CIRCULAR N° 3

**ACLARACIONES AL PLIEGO DE ESPECIFICACIONES
TECNICAS**

EXPEDIENTE DGN N°: 37117/2023

TIPO Y N° DE LA CONTRATACIÓN: Licitación Pública N° 40/2023

ANEXO - Inmueble Calle 1° de Mayo 1419-, Santa Fe

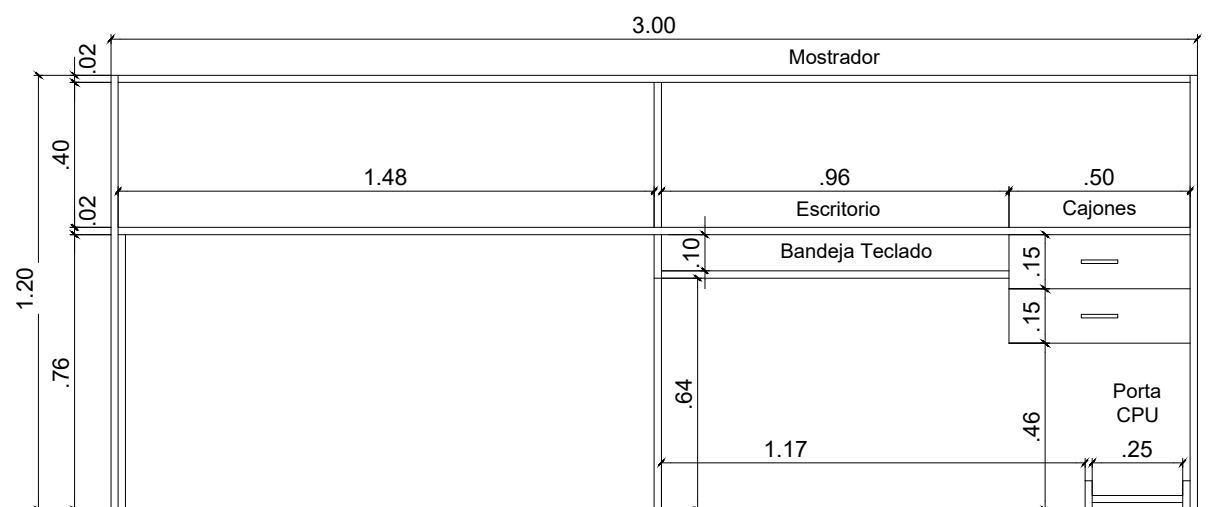
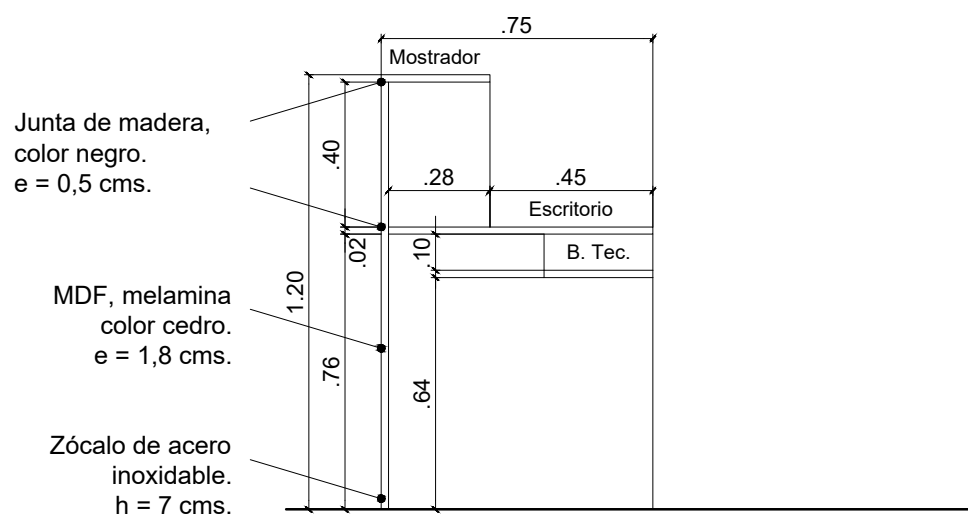
Consulta N° 3: Solicitamos detalles de los mostradores a proveer en los locales PB01 y PB07, puesto que no se indica si deben tener estanterías o cajoneras en alguna parte de su desarrollo.

Respuesta N° 3: Se adjunta detalle de mueble mesa de entradas.
